BOLLETTINO - BULLETIN

TECNICO • TECHNICAL	●	GRUPPO • GROUP	9
RICAMBI • SPARE PARTS	●	NR • NO	005
INFORMAZIONI • INFORMATION		DATA • DATE	04-12

SUBJECT: Adjustment devices UNI - EN - 709

PREMODIFICA - OLD ASSY

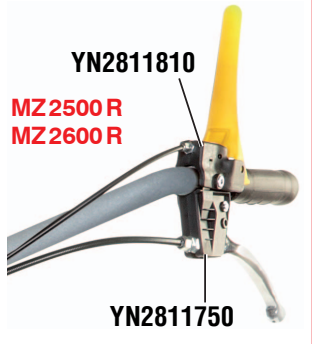
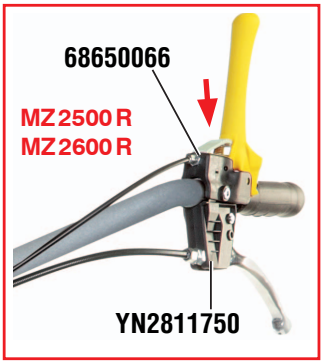
DESCRIPTION: In compliance with the new EN 709 we have been revised several devices related to safety. The operation of updating introduces new control levers with "dual drive" and spacers-knobs at the ends of the handles to remove the operator from the tool further.

PARTS AVAILABILITY: The premodified parts will be supplied until end of the stock, except the old grip p/n YN2843300 that will continue to be supplied as spare.

YN2847410 *(MZ2060-MZ2080/R/RK-MZ2090/R/RX-MZ2100R)*
YN2843300 *(MZ2500R-MZ2600R)*

68320127 *(MZ2100R)*
68650068 *(MZ2500R-MZ2600R)*

68320126 *(MZ2060-MZ2080/R/RK-MZ2090/R/RX-MZ2100R)*
68650067 *(MZ2500R-MZ2600R)*

PREMODIFICA - OLD ASSY

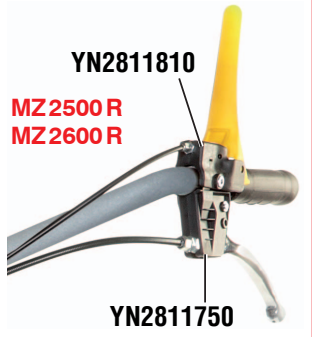
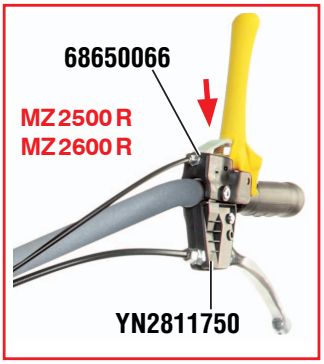
DESCRIPTION: In compliance with the new EN 709 we have been revised several devices related to safety. The operation of updating introduces new control levers with “dual drive” and spacers-knobs at the ends of the handles to remove the operator from the tool further.

PARTS AVAILABILITY: The premodified parts will be supplied until end of the stock, except the old grip p/n YN2843300 that will continue to be supplied as spare.

YN2847410 *(MZ2060-MZ2080/R/RK-MZ2090/R/RX-MZ2100R)*
YN2843300 *(MZ2500R-MZ2600R)*

68320127 *(MZ2100R)*
68650068 *(MZ2500R-MZ2600R)*

68320126 *(MZ2060-MZ2080/R/RK-MZ2090/R/RX-MZ2100R)*
68650067 *(MZ2500R-MZ2600R)*

PREMODIFICA - OLD ASSY

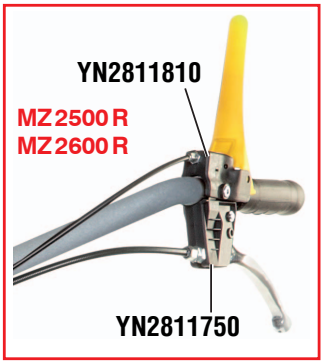
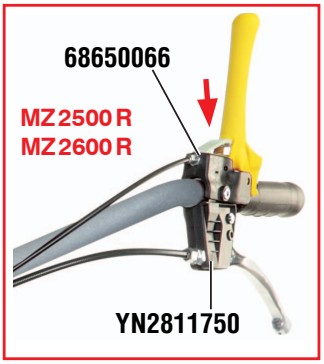
DESCRIPTION: In compliance with the new EN 709 we have been revised several devices related to safety. The operation of updating introduces new control levers with “dual drive” and spacers-knobs at the ends of the handles to remove the operator from the tool further.

PARTS AVAILABILITY: The premodified parts will be supplied until end of the stock, except the old grip p/n YN2843300 that will continue to be supplied as spare.

YN2847410 *(MZ2060-MZ2080/R/RK-MZ2090/R/RX-MZ2100R)*
YN2843300 *(MZ2500R-MZ2600R)*

68320127 *(MZ2100R)*
68650068 *(MZ2500R-MZ2600R)*

68320126 *(MZ2060-MZ2080/R/RK-MZ2090/R/RX-MZ2100R)*
68650067 *(MZ2500R-MZ2600R)*

PREMODIFICA - OLD ASSY

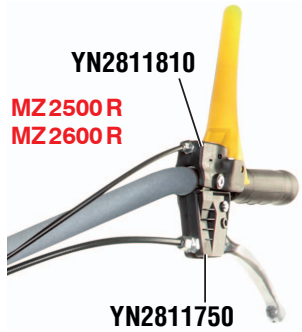
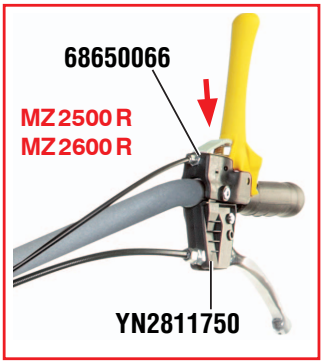
DESCRIPTION: In compliance with the new EN 709 we have been revised several devices related to safety. The operation of updating introduces new control levers with "dual drive" and spacers-knobs at the ends of the handles to remove the operator from the tool further.

PARTS AVAILABILITY: The premodified parts will be supplied until end of the stock, except the old grip p/n YN2843300 that will continue to be supplied as spare.

YN2847410 *(MZ2060-MZ2080/R/RK-MZ2090/R/RX-MZ2100R)*
YN2843300 *(MZ2500R-MZ2600R)*

68320127 *(MZ2100R)*
68650068 *(MZ2500R-MZ2600R)*

68320126 *(MZ2060-MZ2080/R/RK-MZ2090/R/RX-MZ2100R)*
68650067 *(MZ2500R-MZ2600R)*

PREMODIFICA - OLD ASSY

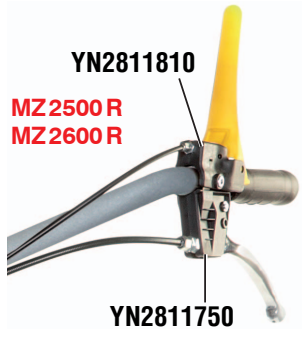
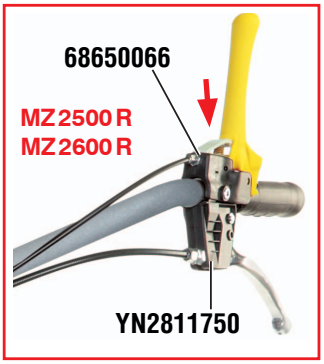
DESCRIPTION: In compliance with the new EN709 we have been revised several devices related to safety. The operation of updating introduces new control levers with “dual drive” and spacers-knobs at the ends of the handles to remove the operator from the tool further.

PARTS AVAILABILITY: The premodified parts will be supplied until end of the stock, except the old grip p/n YN2843300 that will continue to be supplied as spare.

YN2847410 *(MZ2060-MZ2080/R/RK-MZ2090/R/RX-MZ2100R)*
YN2843300 *(MZ2500R-MZ2600R)*

68320127 *(MZ2100R)*
68650068 *(MZ2500R-MZ2600R)*

68320126 *(MZ2060-MZ2080/R/RK-MZ2090/R/RX-MZ2100R)*
68650067 *(MZ2500R-MZ2600R)*

PREMODIFICA - OLD ASSY

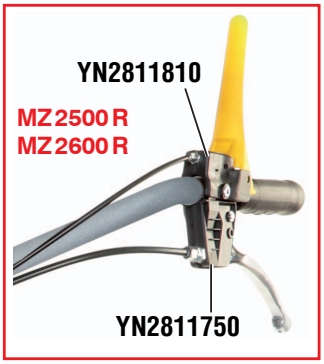
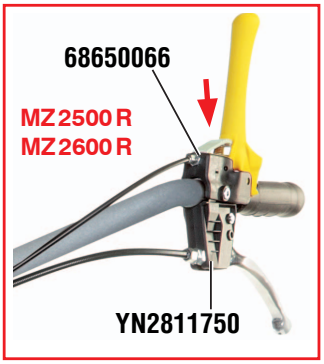
DESCRIPTION: In compliance with the new EN 709 we have been revised several devices related to safety. The operation of updating introduces new control levers with “dual drive” and spacers-knobs at the ends of the handles to remove the operator from the tool further.

PARTS AVAILABILITY: The premodified parts will be supplied until end of the stock, except the old grip p/n YN2843300 that will continue to be supplied as spare.

YN2847410 *(MZ 2060-MZ 2080/R/RK-MZ 2090/R/RX-MZ 2100 R)*
YN2843300 *(MZ 2500 R-MZ 2600 R)*

68320127 *(MZ 2100 R)*
68650068 *(MZ 2500 R-MZ 2600 R)*

68320126 *(MZ 2060-MZ 2080/R/RK-MZ 2090/R/RX-MZ 2100 R)*
68650067 *(MZ 2500 R-MZ 2600 R)*
